工程指示 / 要求簡箋(E.I.)

工程指示編號：EI / 1540 / 19                      修改版次：A  
 工程編號            : J - 837                              工程名稱        : 觀塘裕民坊  
 工程項目            : 百葉 T1-T5 (27/F) 拆圖資料 改 150 高百葉  
 收件人                : 生統 / 永林                              發件人        : Ant Yeung        日期 : 23/03/2020

150 s.o. 27/F 百藥

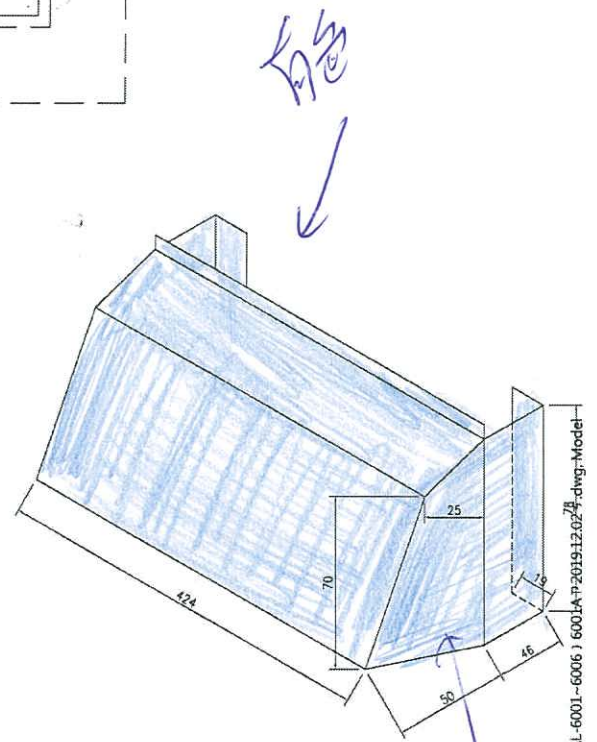
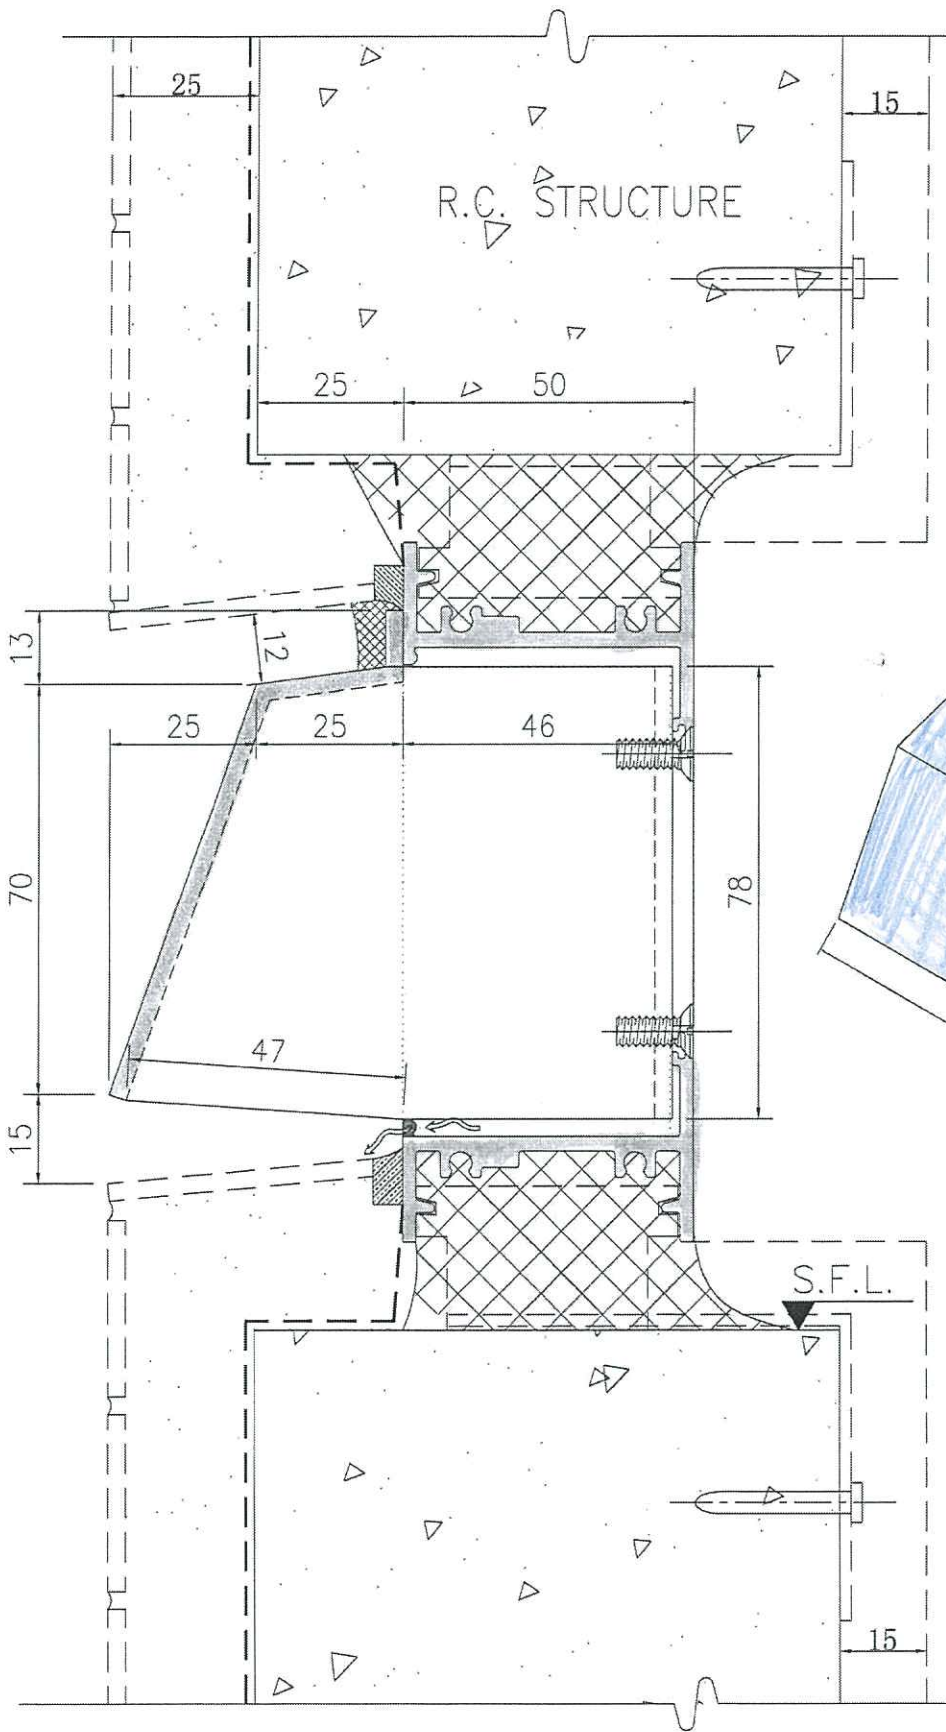
因 150 高百葉不能通風，請修改 150 高百葉加工圖。 百葉框加鋁摺件  
永林：請按附件資料提供拆圖 只改 500x 150mm 高的  
生統：請覆核鋁料使用量，現有廠存是否足夠本 EI 使用。如不足，永林請給鋁料 BM

500 x 150 H.

- TL 22
- 24
- 24A
- 25
- 21
- 26
- 21
- 44.
